COMUNE DI SAN GIULIANO TERME
PROVINCIA DI PISA

Variante al Piano Operativo Comunale per modifica alla scheda norma 4PP UTOE 31 Carraia
Zona Omogenea F4 (allegato 1b delle NTA) con contestuale modifica alle aree contigue al
comparto destinate alla salvaguardia idraulica articolo 39.11 delle NTA del POC.

SCHEMA NORMA STATO ATTUALE

SCHEMA NORMA STATO MODIFICATO

10. Estratto cartografico del R.U.

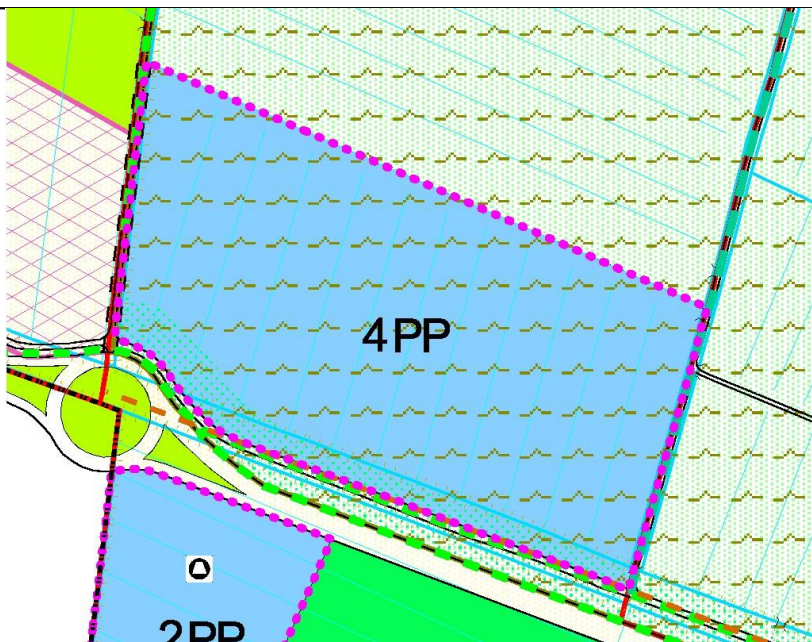
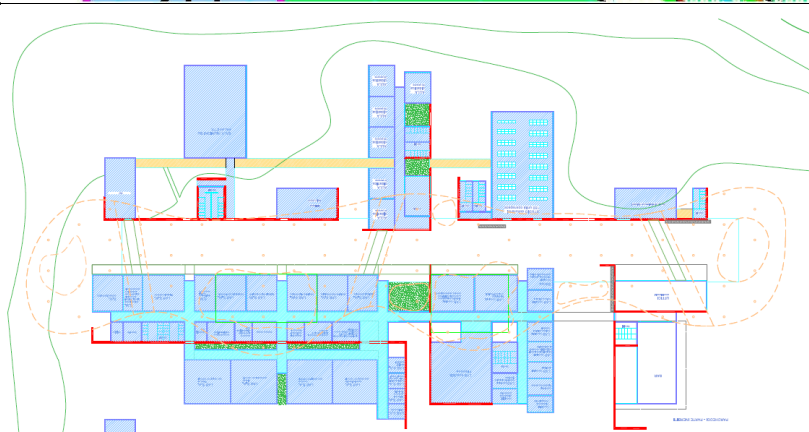
1. Destinazione urbanistica del comparto	Comparto a destinazione per servizi di interesse collettivo a carattere privato (F4)
2. Strumento di attuazione	Permesso a costruire convenzionato <i>Opere pubbliche di interesse dello Stato 380/2001 e DPR 383/94</i>

7. Condizioni alla trasformazione	Dovranno essere verificate le misure di mitigazione che scaturiscono dal processo di Valutazione Integrata e Valutazione Ambientale Strategica così come contenute nelle Scheda sintetica delle previsioni relative all’U.T.O.E. 31 Carraia contenute nella Relazione del R.U. vigente ed in particolare: <i>Prescrizioni di cui all'articolo 39.5 delle NTA del POC – Capo III - Interventi interni al perimetro del territorio urbanizzato articolo 11 L.R 41/2018</i> — Prescrizioni di cui all’art. 48bis comma 3 delle N.T.A. — Relativamente agli interventi previsti che ricadono nelle aree soggette a tutela, in quanto interne al perimetro delle zone di salvaguardia idraulica, gli edifici dovranno avere una quota di calpestio di 3,5 m s.l.m., e la progettazione complessiva del comparto dovrà mantenere inalterata la funzionalità idraulica prevista dal progetto delle opere di laminazione. — La progettazione architettonica dovrà tener conto delle emergenze paesaggistiche presenti nel territorio quali: il mare, il fiume Arno e la golena, il sistema della bonifica, il tessuto urbano, la rete stradale — I nuovi corpi di fabbrica dovranno inserirsi nel macrosistema del tessuto edificatorio dell’UTOE 31 Carraia e 34

Ghezzano, ovvero nel tessuto edilizio del territorio di San Giuliano Terme, con funzione di riqualificazione urbanistica e ambientale. —La sistemazione degli spazi esterni dovrà tener conto delle linee del paesaggio di cui alle tav. da 1 a 4 allegate al Documento di Sintesi della Valutazione Integrata – Rapporto Ambientale, quindi del sistema della bonifica, delle linee dei campi, delle strade, ai fini di un corretto inserimento nel territorio e circostante. —La sistemazione degli spazi esterni dovrà dialogare con il macrosistema ambientale della pianura pisana nelle forme e nell'uso delle fitocenosi. —La sistemazione degli spazi esterni deve essere relazionata al contesto urbanizzato circostante, con funzione di riqualificazione e contemporaneamente dovrà avere un dialogo interno con le funzioni insediate in ciascun comparto. —La sistemazione degli spazi esterni dovrà valorizzare la funzione dei componenti della rete ecologica tra i monti e il fiume Arno, in termini di biodiversità anche attraverso la realizzazione di un corridoio paesaggistico tra le UTOE di Carraia e Ghezzano. In relazione all'individuazione della zone di salvaguardia idraulica, gli interventi dovranno garantire la possibilità di invasare 33.840,00 mc di acqua con una quota di invaso pari a 2,00 ml sul l.d.m. Il volume ritrovato per l'invaso dovrà essere lasciato a disposizione attraverso l'introduzione di sistemi di sollevamento da realizzare a carico del soggetto attuatore. Il dimensionamento e la gestione del sistema di sollevamento nonché del collegamento tra l'invaso ed il sistema dei canali, dovranno essere stabilite in fase di formazione della concessione convenzionata attraverso l'acquisizione dei pareri da parte degli uffici competenti. Dovrà essere realizzata un tratto di viabilità di previsione tra la rotonda sulla via Moruzzi e la via Berchet in coerenza con gli indirizzi per la formazione del Piano Urbano del Traffico allegato al vigente R.U. <i>Il progetto dovrà inoltre estendersi alla riqualificazione dell'attuale pista ciclabile lungo la via Moruzzi Giovannini</i>

9. Prescrizioni e orientamenti per la formazione del progetto	La concessione convenzionata <i>La progettazione dei singoli lotti</i> dovrà essere preordinata alla redazione di un piano unitario che stabilisca i subcomparti funzionali attraverso i quali potranno essere attuate per fasi le previsioni contenute nella presente Scheda Norma. Il piano unitario dovrà garantire organicità fra le diverse funzioni ammesse nell'area in coerenza con le condizioni alla trasformabilità contenute nella Scheda sintetica delle previsioni relative all'U.T.O.E. 31 Carraia contenute nella Relazione del
